Commune de Leysin

PREAVIS NO 12/2026

Adoption du plan d'affectation « Funiculaire » et son règlement

6.1 Modification du règlement

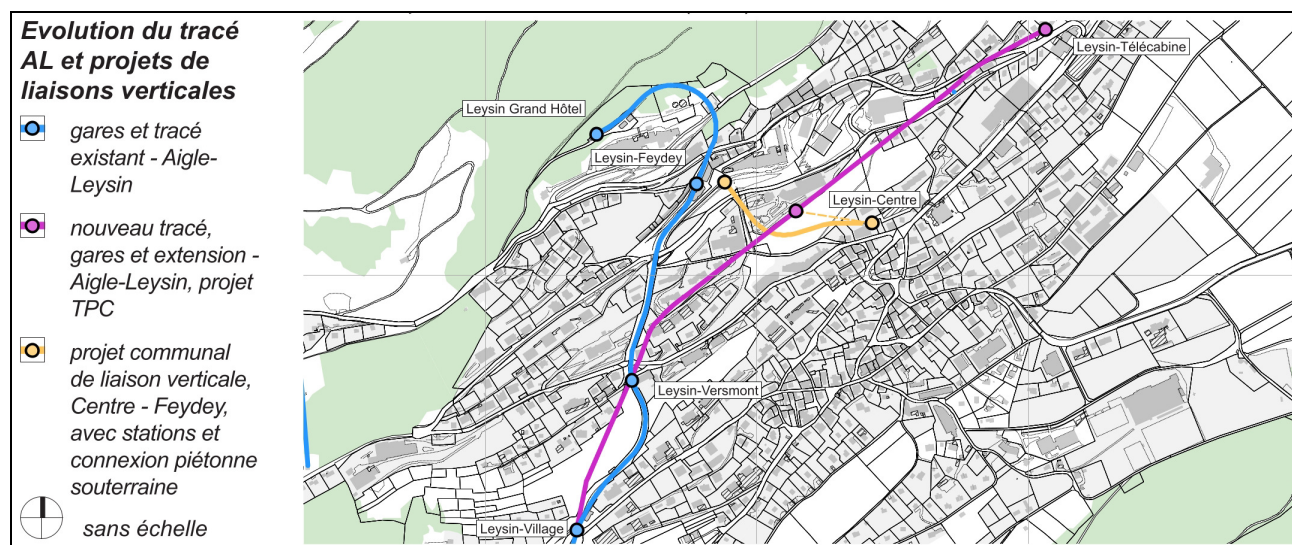
La modification du règlement est figurée ci-dessous en rouge.

Suite à une séance de conciliation, il est convenu que l'article n° 7 sera modifié afin d'ajouter la mention « cantonale et fédérale » (cf. point 6.1 ci-avant).

Article 7 *Suppression des barrières architecturales*

Les installations accessibles au public doivent être conçues en tenant compte des besoins des personnes à mobilité réduite. Sont applicables, les dispositions cantonales et fédérales ainsi que les normes SIA y relatives.
